Centrale solaire photovoltaïque au sol

Lieu-dit « La Rayonnière »

Réponse à l'avis de l'autorité environnementale n°MRAe 2020APNA82 sur le dossier présentant le projet et comprenant l'étude d'impact.

Mai 2021

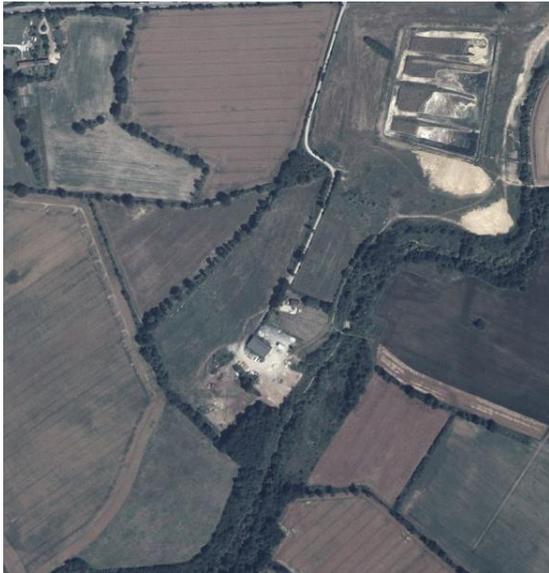
« L'étude ne précise pas la surface du parc clôturé. Une surface de 5,96 ha est indiquée dans la fiche préambule alors que le formulaire CERFA relatif à la demande de permis de construire mentionne un terrain de 5,6 ha. Cette incohérence devra être clarifiée. »

Le projet de la Rayonnière s'implante sur un terrain dont la surface totalise 56 023 m² comme indiqué dans le Cerfa. La surface indiquée dans la fiche préambule est donc erronée.

La surface clôturée est de 4,47 ha

Figure 2 : Plan masse projet La Rayonnière

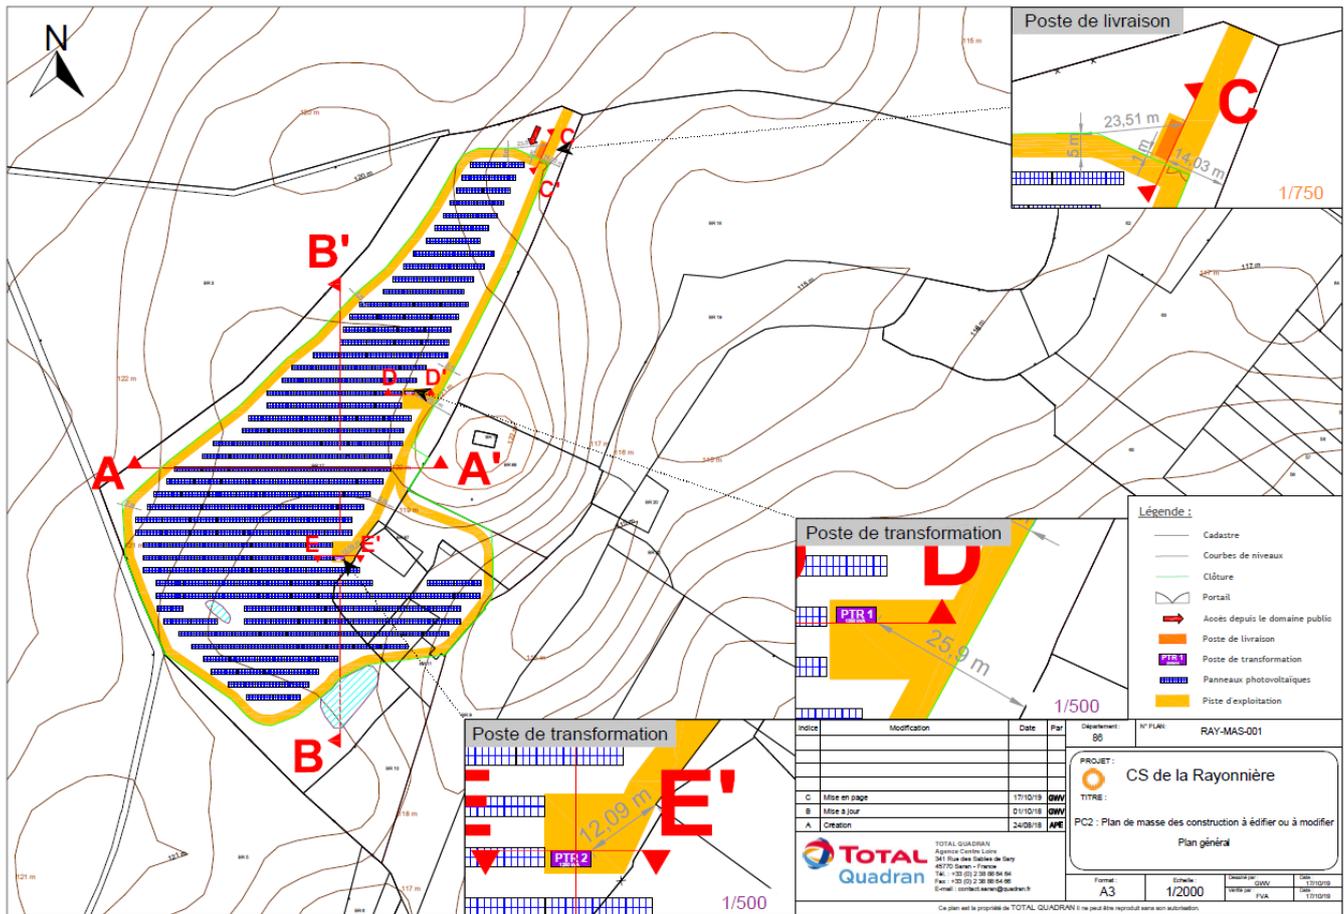
« Selon le dossier, aucune zone humide n'est recensée dans l'aire d'étude immédiate. Toutefois, la MRAe note la présence potentielle de zones humides référencées par le SAGE Clain au sein de l'emprise du projet (probabilité moyenne) (cf. carte p. 37). La MRAe considère que ce point d'incohérence requiert un approfondissement : il convient de disposer d'un état plus précis des zones humides sur le site d'implantation afin de s'assurer de la compatibilité avec le SDAGE. »

Les résultats de cette étude montrent la présence de deux petites zones humides présentes au sud du site d'étude.

Le projet est désormais d'une puissance de 2,32 MWc contre 2,38 MWc avant modification pour des modules de puissance 315 Wc. Il évite ainsi intégralement les zones humides identifiées, et donc aucune mesure compensatoire n'est nécessaire.

Figure 3 : Les projets pris en compte pour l'étude des effets cumulés

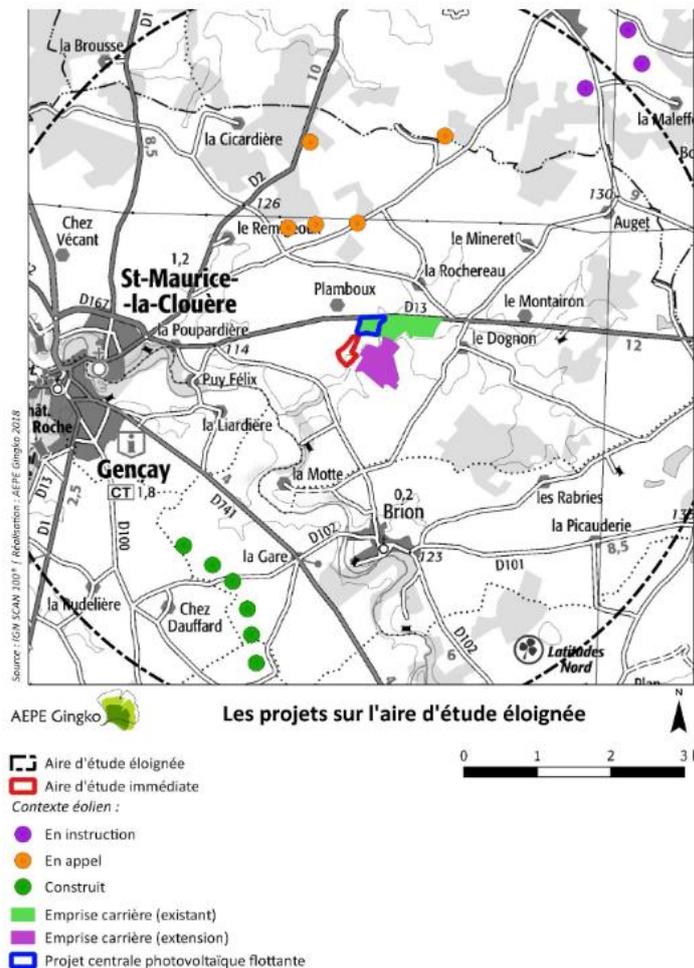
« La Mission Régionale d'Autorité environnementale considère que l'analyse des effets cumulés mérite d'être mieux prise en compte pour justifier le choix du site retenu. De façon plus générale, elle recommande que les différentes analyses et résultats présentés, tant pour le milieu humain que le milieu naturel, soient précisés au regard des effets cumulés. »

Comme indiqué dans l'étude d'impact, le projet de parc photovoltaïque de la Rayonnière induit peu d'incidences sur l'environnement et celles-ci sont très localisés. L'étude paysagère précise en outre que le projet sera quasiment imperceptible grâce à la ceinture bocagère autour de la zone. Les effets cumulés sont donc seulement possibles avec des projets très proches. L'étude d'impact a ainsi identifié un seul projet pouvant potentiellement faire l'objet d'effets cumulés avec le projet de la Rayonnière compte tenu de leur proximité : il s'agit d'un projet de construction d'une centrale photovoltaïque flottante, situé sur les emprises de la carrière au nord du présent projet.

Concernant les potentiels effets cumulés sur le milieu humain entre les deux projets photovoltaïques seraient liés aux dérangements en phase travaux (émission de poussière, nuisances acoustiques, encombrement des voies de circulation, etc.). En effet, ces projets ne sont pas susceptibles d'avoir des effets cumulés sur la population, l'habitat (implantation sur des zones dégradées) ou encore les activités économiques de la commune.
